Høringsinstanser
og
naboer til eiendom 57/1034, Harstad.

Dato:
2020-11-19

►Mindre endring av reguleringsplan HSI Sentrum nord – PlanID 0687, Harstad. HØRINGSBREV

Utsnitt gjeldende plan. Endringsområdet markert med stjerne.

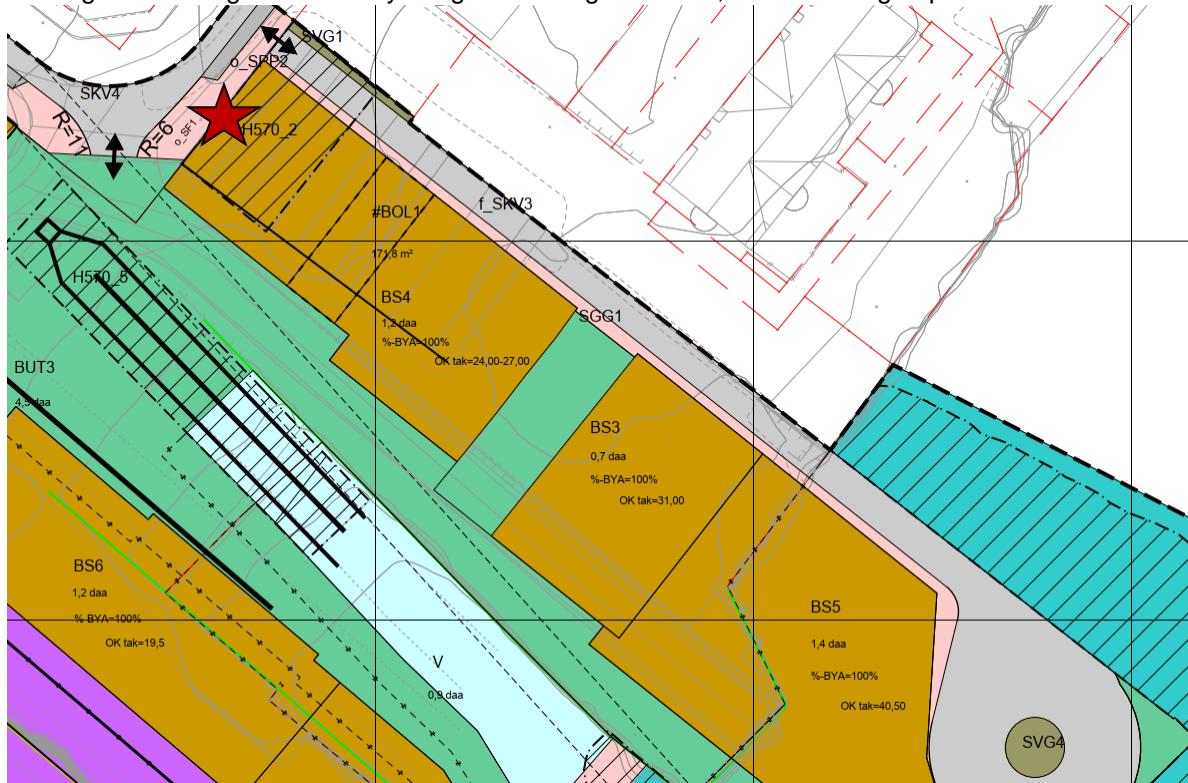
Bakgrunnen for denne endringen er at bestemmelserne om riving i reguleringsbestemmelserne er problematiske i forhold til utbyggingsrekkefølgen. Deler av bebyggelsen innenfor hensynssonen H570/bygeområde BS4 kan rives, men i flg. planbestemmelserne ikke før det er gitt IGT for ny bebyggelse. Imidlertid starter utbyggingen i bygeområde BS5 og utbyggingen her er avhengig av riving i BS4 på grunn av adkomstveg og riggplass.

Forslaget til endring har ikke betydning for omfanget av vern, kun rekkefølgen på tiltak.

Utsnitt revidert plankart. Hensynszone H570_2 endret.

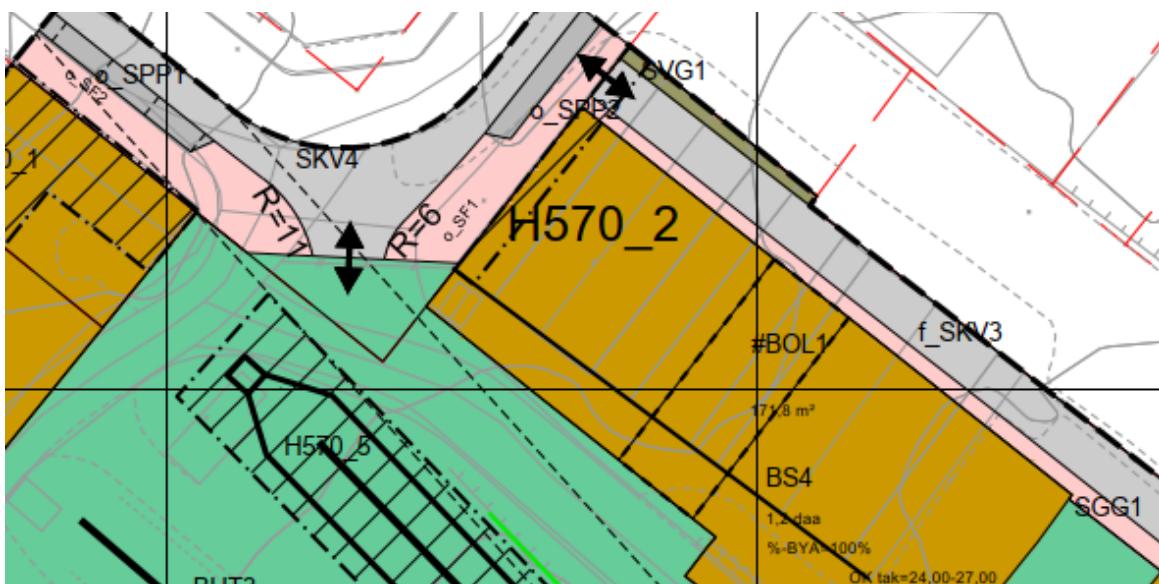
I plankartet foreslås utstrekningen av hensynssonene H570_2 endret slik at det blir bedre samsvar mellom plankartet og bestemmelsene om vern i gjeldende reguleringsbestemmelser. I reguleringsbestemmelserne er verneomfanget definert slik: *Deler av fasadene på eksisterende "Dreieverksted" ved Fjordgata skal bevares og inkorporeres i ny bebyggelse. Ved søknad om tiltak for nybygg, skal det illustreres hvordan elementer av eksisterende bygning blir ivaretatt og inkorporert.*
